改善箇所説明図

改善措置の内容

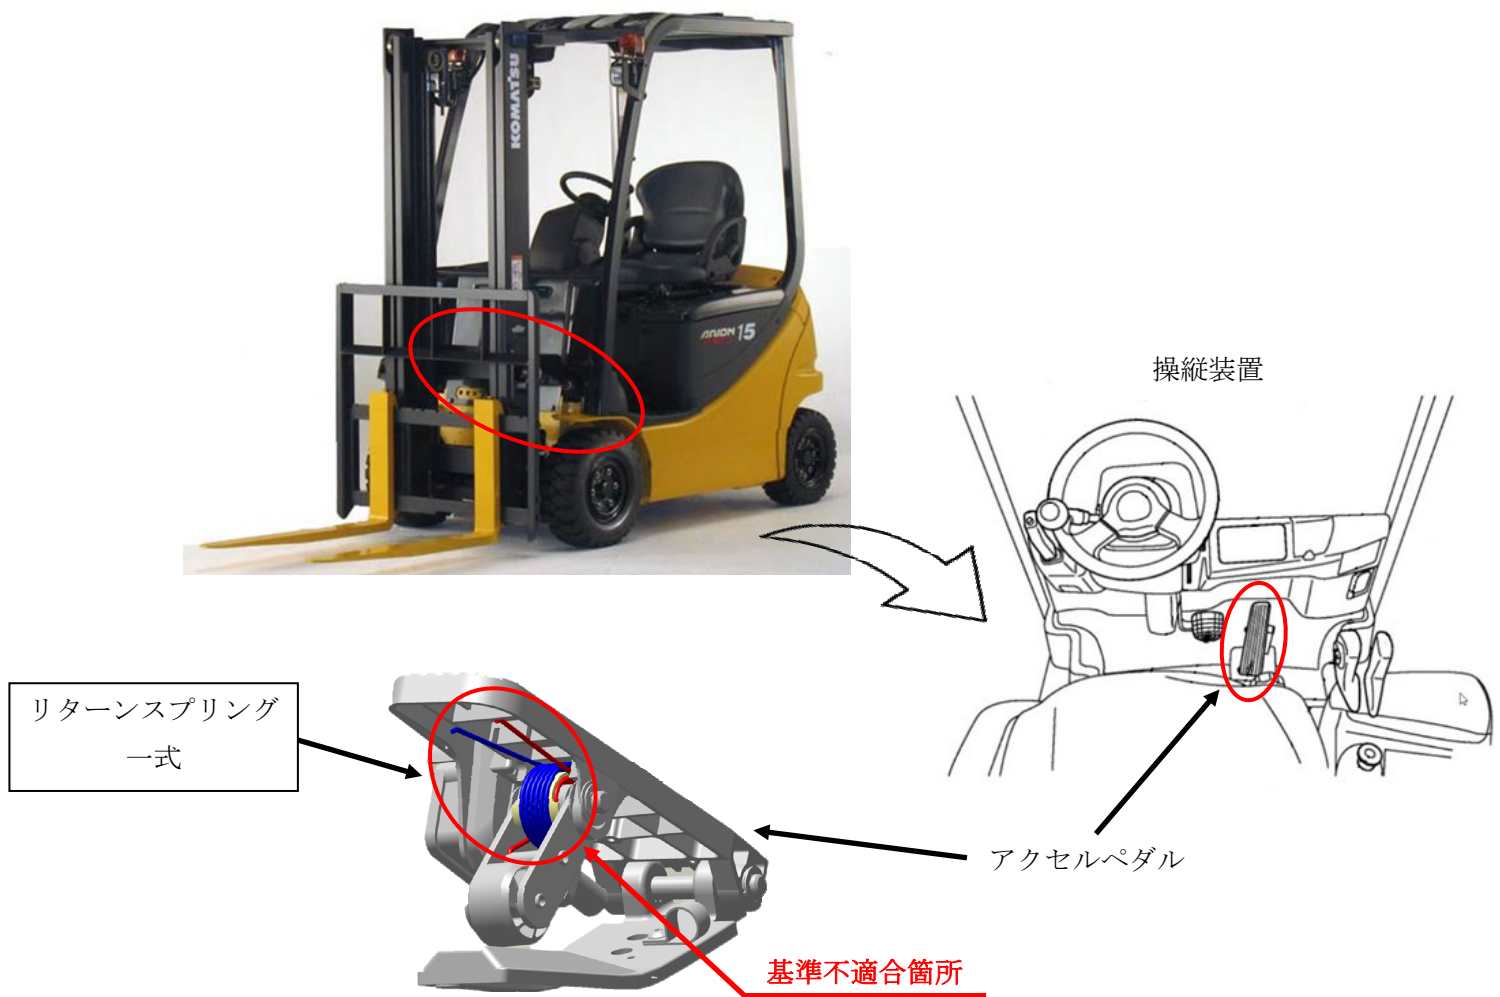
フォーク・リフトのアクセルペダルに備えられている、アクセルリターンスプリングにおいて、強度が不足しているものがある。そのため、そのままの状態で使用を続けると、当該スプリングが折損し、最悪の場合、アクセルペダルが全開のまま戻らないおそれがある。その場合、ブレーキにより停車は可能。また、キーOFF 後の走行は不能となる。

全車両、リターンスプリング一式を対策品に交換する。

識別：リターンスプリングの色（銀→黒）の違いで識別する。
